Mission régionale d'autorité environnementale  
**PAYS DE LA LOIRE**

**Avis délibéré**  
**sur le projet de modification n°2**  
**du plan local d'urbanisme intercommunal (PLUi)**  
**d'Armaillé, Bouillé-Ménard, Bourg-l'Evêque, Carbay**  
**et Ombrée-d'Anjou (49)**

**N°MRAe PDL-2023-7106**

Extrait du règlement graphique actuel (source : Évaluation environnementale de juin 2023)

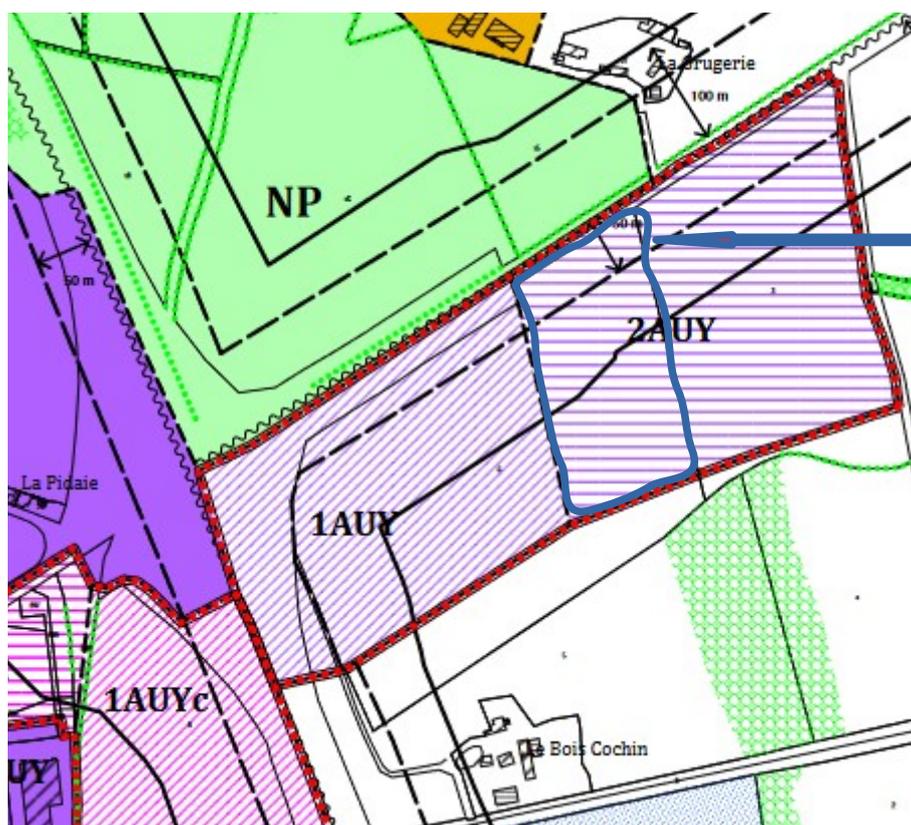
Le dossier est clair à l'exception des surfaces en jeu : des incohérences apparaissent dans le dossier sur le secteur concerné par le projet de plateforme logistique. Ainsi, selon les chapitres du dossier, la zone 1AUy a une surface de 6,9 ha ou de 5,03 ha, avec une zone 2AUy totale de 8,4 ha (zones 2AUy des parcelles XZ006 et XZ003), alors que l'OAP présente un secteur total de 14,6 ha intégrant la totalité de la zone 1AUy et des zones 2AUy. Même si la modification entraîne le passage de seulement 2,84 ha de 2AUy en 1AUy, le dossier mérite des éclaircissements sur ces points, notamment concernant la surface du secteur retenu pour la réalisation du projet logistique.

Par contre, le dossier n'apporte pas de justification du besoin d'une telle surface et ne présente pas les alternatives envisagées. En effet, il est attendu une recherche d'optimisation de la consommation d'espace à aménager, avec par exemple une plus grande compacité du bâtiment de stockage et/ou des parkings permettant d'éviter d'urbaniser la zone 2AUy (un bâtiment de 3,9 ha à prévoir sur une surface de 6,2 ha) ou une partie de celle-ci.

***La MRAe recommande de mener une réflexion plus poussée sur l'optimisation de l'espace consommé pour le projet logistique afin de présenter des alternatives à l'ouverture à l'urbanisation de la zone 2AUy ou de justifier de la nécessité de cette ouverture.***

Zone humide et sondages pédologiques réalisés au sud de la zone de projet et de la zone d'étude dans le cadre des inventaires sur Anjou Bleu Communauté (Source : Évaluation environnementale de juin 2023)

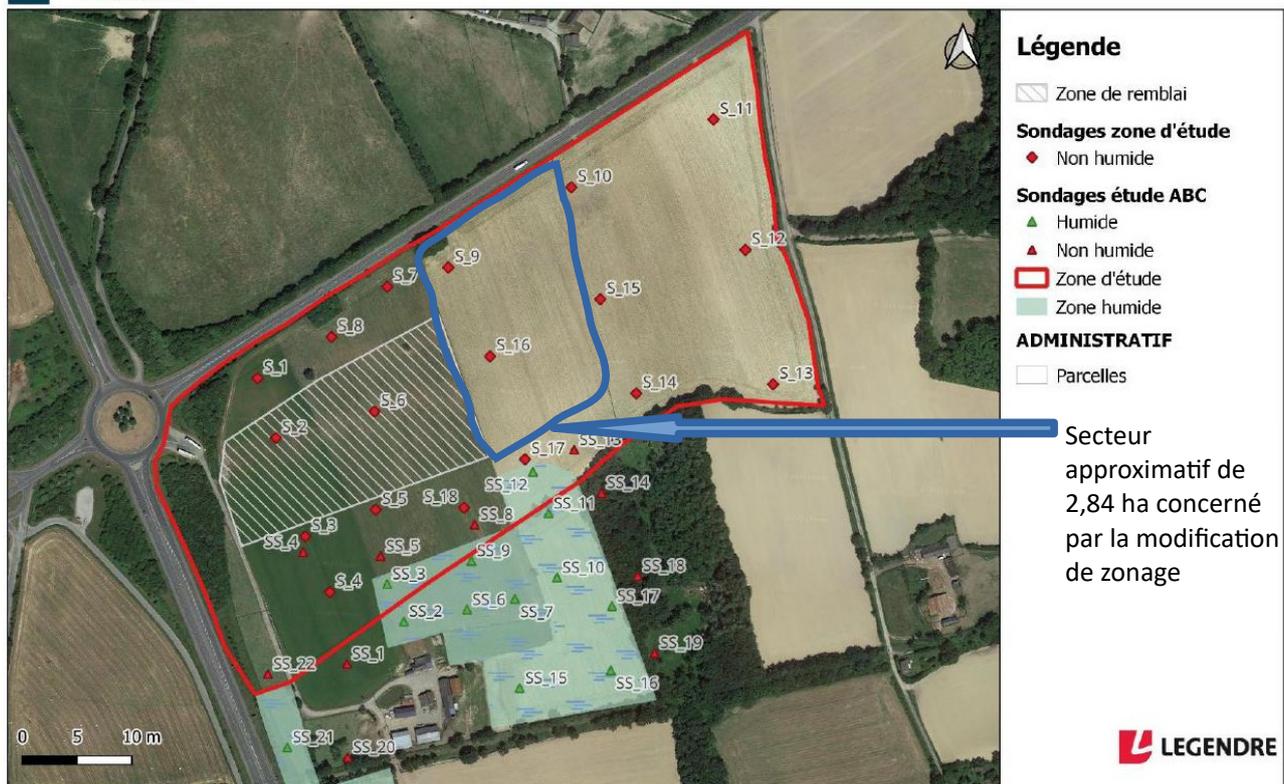
Toutefois, si la zone d'alimentation de cette zone humide n'est pas délimitée, le profil altimétrique fourni au dossier montre une pente depuis le milieu de la parcelle vers le sud. La zone construite appartiendrait donc à la zone d'alimentation. De plus, les fonctionnalités actuelles de la zone humide identifiée ne sont pas décrites. On ne peut donc garantir en l'état, au regard des possibilités de construction à proximité de la zone humide et sans information précise sur la gestion des eaux pluviales à l'échelle de l'OAP (un bassin de rétention est prévu à proximité), que le projet d'aménagement sera sans incidence sur la pérennité de cette zone humide et sur ses fonctionnalités, comme le prescrit pourtant le SDAGE Loire-Bretagne, avec la notion de « zones périphériques » des zones humides.

***La MRAe recommande***

- ***de définir la zone d'alimentation de la zone humide identifiée au droit du secteur du Bois Cochin ;***
- ***de compléter la prise en compte de cette zone humide avec une description voire une protection, dans l'OAP notamment, de son aire d'alimentation, et avec une analyse des incidences du projet logistique afin de vérifier sa pérennité à terme.***
